ZMĚNOVÝ LIST pro změny dle § 222 odst. 4 ZZVZ		
	Název stavby:	Vybudování polopodzemních kontejnerových stání Chomutov, sídliště Březenecká - IV. Etapa	
	Číslo Změnového listu:	1	
	Číslo SO/PS:	1 - architektonicko stavební řešení	
Název stavebního objektu / provozního souboru:	SO 03 1- architektonicko stavební řešení		
Objednatel:	STAUTÁRNÍ MĚSTO CHOMUTOV	Zhotovitel:	READYSAN s.r.o.
Předmět změny:	Předmětem projednávané změny je změna rozsahu prováděných prací stavby oproti SoD s dopadem na konečnou cenu díla, bez dopadu na termín.		
Iniciátor změny:	Zhotovitel		
Popis změny: (popis předmětu změny, specifikace, zda jde o změny položek, kvality, rozměrů, termínů či dodatečné/neprovedené práce a zdůvodnění pro zařazení do příslušného odstavce § 222 nebo § 100)	V rámci provádění výkopu pro hnízdo na nádoby na stanovišti č. 4 (ul. Dřínovská, parkoviště 1), bylo zjištěno skalní podloží, tato skutečnost není v souladu s položkami výkazu výměr (rozpočtu). Výskyt skalního podloží spadá do jiné třídy těžitelnosti – hornina třídy těžitelnosti III, skupiny 7. Způsob těžení je nutné provádět pomocí jiné mechanizace – traktorbagrem se strojním pikrem a podkopovou lžící, včetně nakládky a odvozu

Graf. část - zákres v situaci

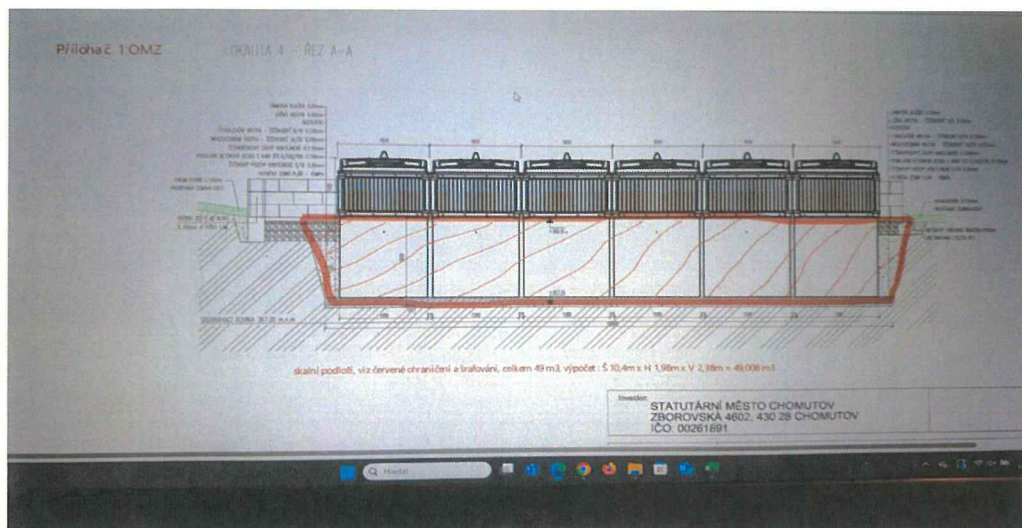
V rámci provádění výkopu pro hnízdo na nádoby na stanovišti č. 4 (ul. Dřínovská, parkoviště 1), bylo zjištěno skalní podloží, tato skutečnost není v souladu s položkami výkazu výměr (rozpočtu). Výskyt skalního podloží spadá do jiné třídy těžitelnosti – hornina třídy těžitelnosti III, skupiny 7. Způsob těžení je nutné provádět pomocí jiné mechanizace – traktorbagrem se strojním pikrem a podkopovou lžící, včetně nakládky a odvozu k odborné likvidaci.

SKALNÍ PODLOŽÍ - STANOVIŠTĚ č. 4

ZÁZNAM v SD-26.11.2024

Popis změny: v rámci provádění výkopu pro hnízdo na nádoby na stanovišti č. 4 (ul. Dřínovská, parkoviště 1), bylo zjištěno skalní podloží, tato skutečnost není v souladu s položkami výkazu výměr (rozpočtu). Výskyt skalního podloží spadá do jiné třídy těžitelnosti – hornina třídy těžitelnosti III, skupiny 7. Způsob těžení je nutné provádět pomocí jiné mechanizace – traktorbagrem se strojním pikrem a podkopovou lžící, včetně nakládky a odvozu k odborné likvidaci.
